Observaciones a los Informes de Verificación de Servicios Complementarios del Parque Eólico San Matías

Autor	Departamento de Control de la Operación		
Fecha	08 de mayo de 2025		
Código	COR-GO-DCO-SSCC-PE San Matías-V1	Versión	1
Emitido por	Williams Jiménez S.		
Revisado por	Cristian Reyes V.		
Aprobado por	Gretchen Zbinden V.		
SSCC	Control Terciario de Frecuencia (CTF) y Control de Tensión (CT)

Figura 4.3 – Diagrama PQ Teórico Máximo – Tensión en POI 1.0 p.u.

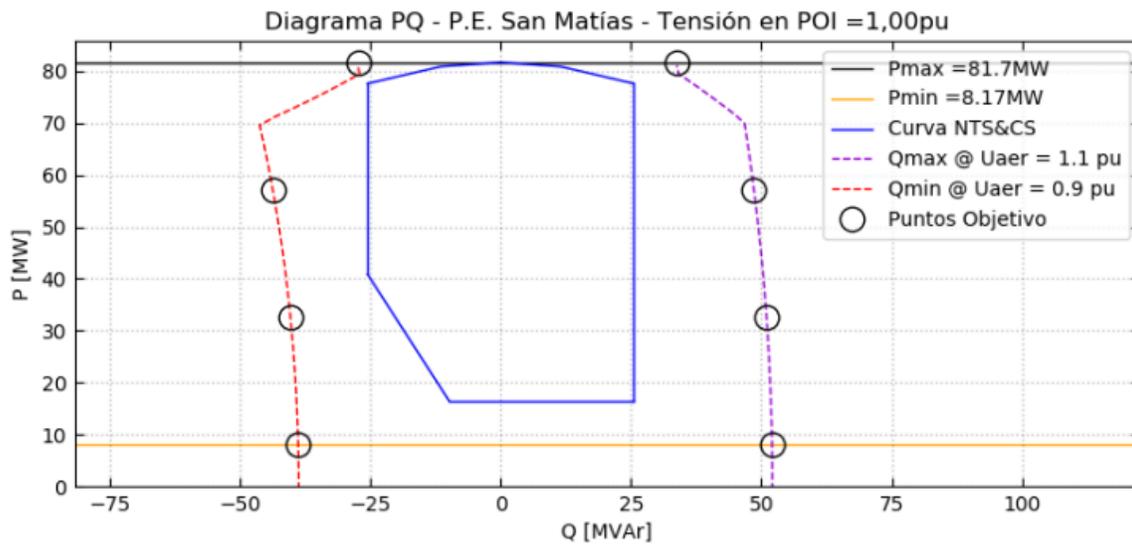
- c) Sección 6: en la subsección 6.1.1 “Análisis”. Se indica que el parque cuenta con una limitación interna de potencia reactiva a nivel PPC de 27 MVAR. Se solicita incorporar mayores antecedentes de esta limitación, su justificación técnica y origen. En caso de que esta no sea una limitación técnica sino más bien operativa, se deberá levantar la misma y realizar los ensayos considerando la máxima inyección y absorción de reactivos en conformidad a la curva P-Q teórica máxima de la central. Además, cabe mencionar que, según el protocolo de ensayos aprobado por el Coordinador en la Ref. [3], la curva propuesta es más amplia que la indicada en el informe de verificación. Esto puede observarse en las Figuras 4.1, 4.2, 4.3, 4.4 y 4.5 del protocolo de ensayos. A modo de ejemplo, se presenta la Figura 4.3 del mencionado protocolo.
